Avis du Parc national de forêts sur le permis de construire de la centrale solaire de la Charme

DDT de Côte-d'Or

Référence : 20200916-MDc

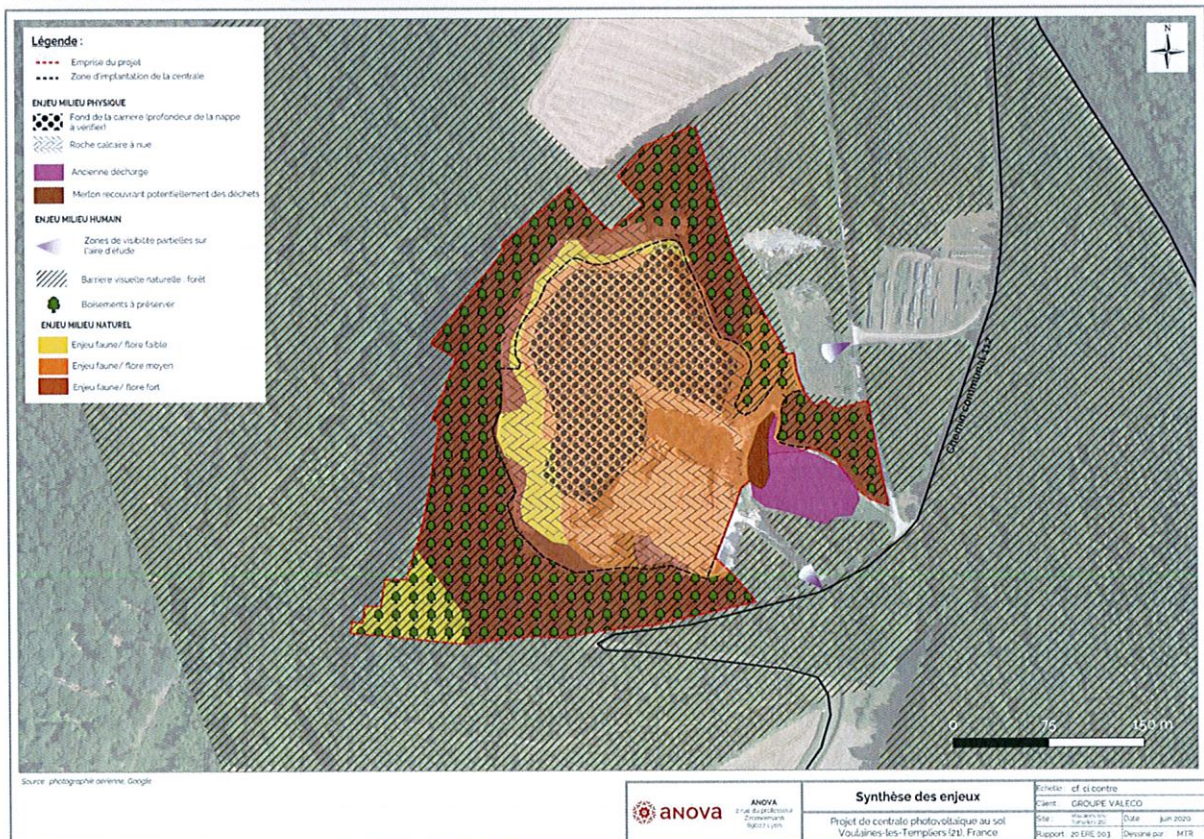
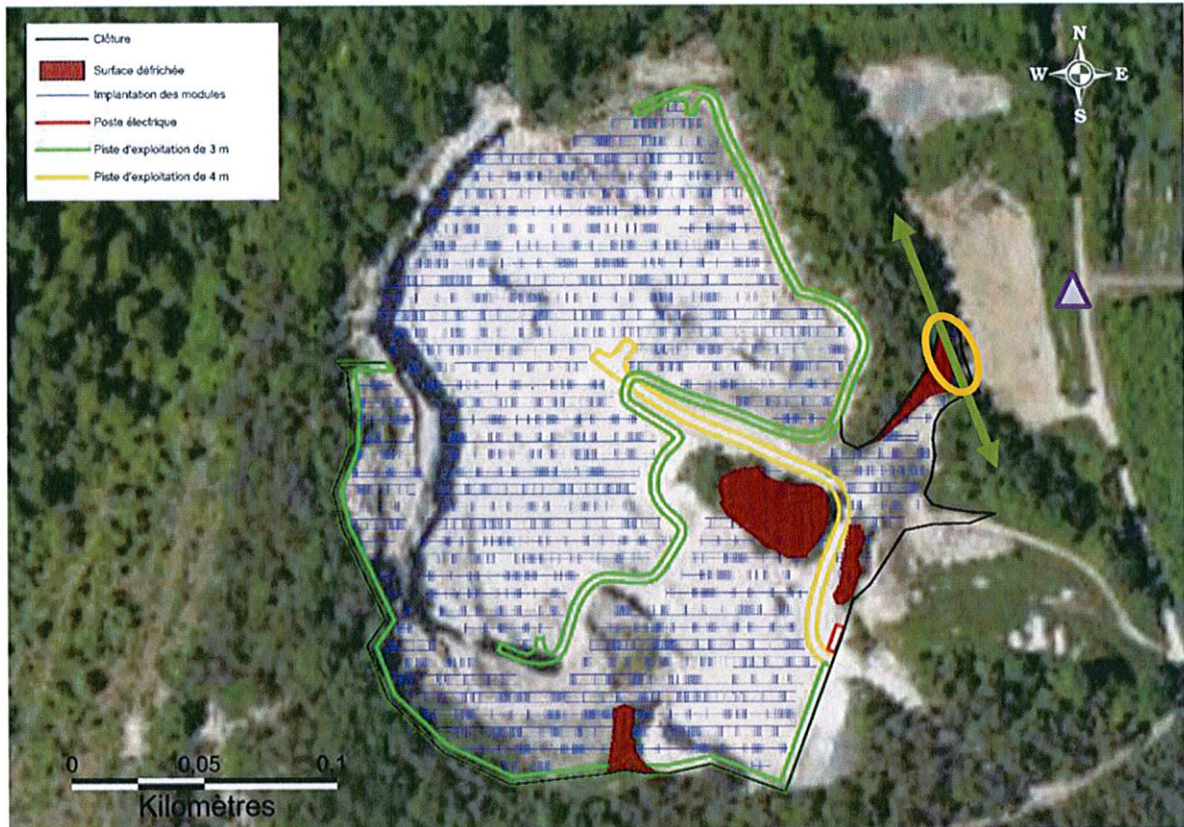
- La première réserve porte sur une partie du défrichement prévu. Celui-ci est globalement de faible ampleur (0,17 ha) et rendu nécessaire pour les besoins de l'installation. On peut cependant s'interroger sur l'utilité de défricher la bordure « est » du projet (secteur cerclé en

jaune sur la carte suivante figurant les défrichements – figure 50 de l'étude) qui assure une continuité forestière nord – sud entre deux hêtraies – chênaies (flèche verte) et masque visuellement le projet depuis le chemin et la place de dépôt à l'est (triangle violet), enjeux d'ailleurs identifiés dans la carte de synthèse n°48 de l'étude d'impact (p.221). Le gain en panneaux dans ce décroché paraît en parallèle assez minime.
